## Guida per catena distribuzione

VW | Škoda | Seat 1.2 Motori 12V (AZQ, BME, BZG)

**SWAG Nr. 99 12 5467**

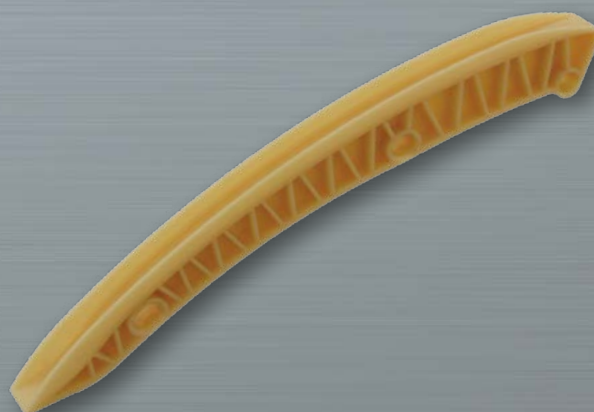
La catena distribuzione salta nonostante tutti i componenti siano opportunamente montati. La catena che salta via può causare un funzionamento del motore non circolare e arrecare un danno al motore.

Il fabbricante del veicolo ha montato un pattino troppo corto (fig. 2). Questo comporta di conseguenza che la catena possa saltar via se sottoposta a sollecitazioni sfavorevoli, come ad esempio in fase di avvio o arresto del motore.

Il pattino è stato modificato. Ora è più lungo e di conseguenza garantisce un'adeguata trasmissione della catena in tutte le condizioni, impedendo che questa salti via.
